SOLICITAÇÃO DE ESCLARECIMENTO

A/c de Prefeitura de Matos Costa,
Referente: TOMADA DE PREÇOS 08/2022,

Objeto: Contratação de empresa para construção de salas para estruturar o Setor Administrativo da Secretaria Municipal de Saúde e oferecer melhor atendimento aos usuários do SUS no Município de Matos Costa – SC

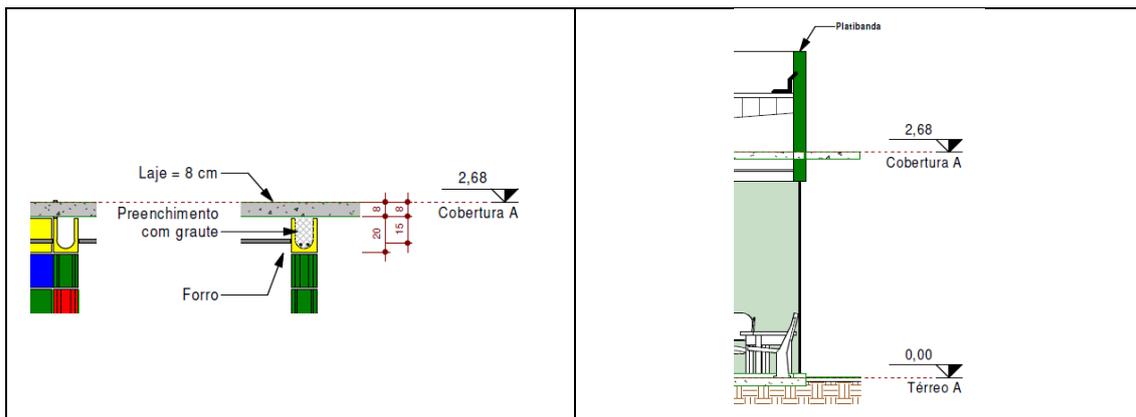
2. Na planilha de orçamento não encontramos os serviços para executar a alvenaria estrutural em sua totalidade, pois as composições utilizadas são referentes ao

fechamento, é necessário realizar os aditivos complementares a parte de estrutura neste escopo, como:

- a. 89995 - grauteamento vertical em alvenaria estrutural
 - b. 89994 – grauteamento de cinta intermediaria ou contraverga em alvenaria estrutural
 - c. 89995 – grauteamento de cinta superior ou de verga em alvenaria estrutural
 - d. 102921 – Armação vertical de alvenaria estrutural diâmetro 16mm
 - e. 102922 – Armação de verga e contraverga de alvenaria estrutural diâmetro 16mm
 - f. 102923 – Armação de cinta de alvenaria estrutural diâmetro 16mm
3. O projeto estrutural está representado laje maciça e na planilha de orçamento foi considerado laje pré-moldada, e no projeto arquitetônico também mostra laje maciça e no contorno da edificação considera a laje em balanço maciça. Como devemos considerar? Este item deverá ser readequado conforme a resposta, impactando em aditivos de glosa e acréscimo de escopo.

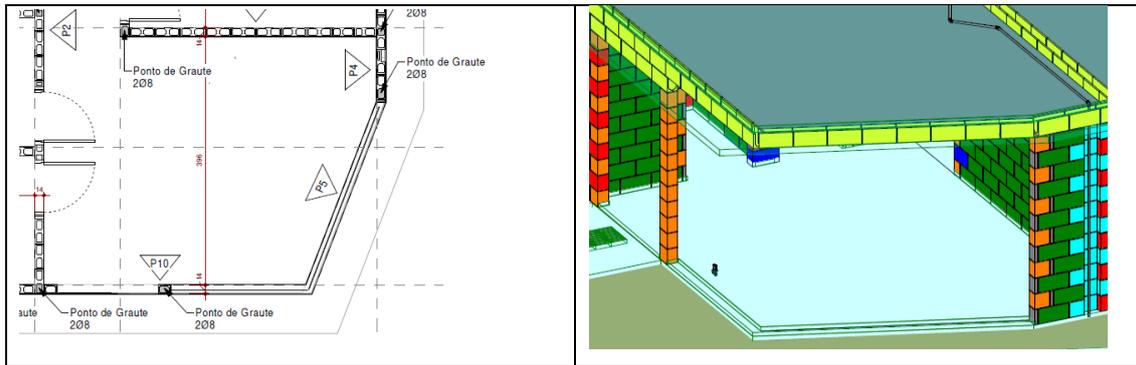
5. A tubulação de esgoto deve ser refeita ou mantida? O fato de ela estar exposta ao tempo pode ter danificado o pvc assim como ela pode estar obstruída.
